2	2	Błacha boczna		PSP 70-B		S235	0.25
1	1	PSP-Podstawa 150		PSP P-150		S235	0.34
Poz.	Ilość	Nazwa		Opis		Materiał	Masa [kg]
D.Kozłowski		-		-			
Projektował		Sprawdził		Zatwierdził		Uwagi	
D.Kozłowski		A4	1:3	Materiał	Masa 0,84 kg	13,2 dm ²	
Kreślił		Format	Skala	Materiał	Masa	Powierzchnia	Adiutor
Indeksu		03.12.2020		Podstawa słupa PSP 70			
Data						1 / 1	
domax						Renewija	
DOMAX Sp. z o.o.		PSP 70				A

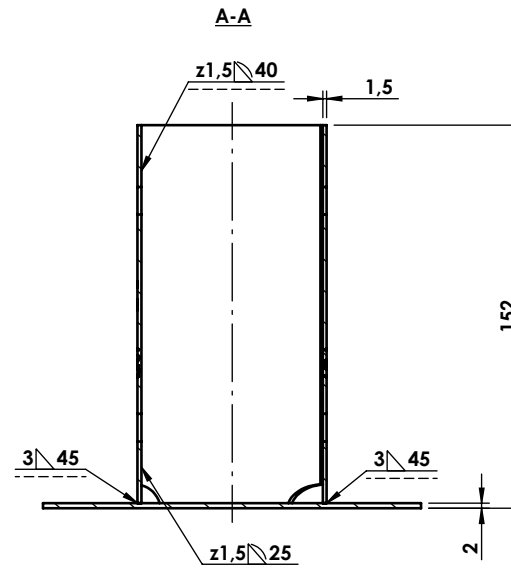
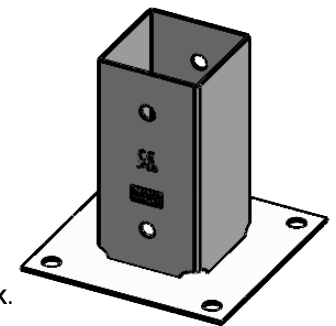
Rewizja				
Rewizja	Opis	Data	Zmienil	Zatwierdził
A	Zmiana wielkości otworów w podstawie z $\varnothing 11$ na $\varnothing 12$ mm. Dodano cechy	02.12.2020	D. Kozłowski
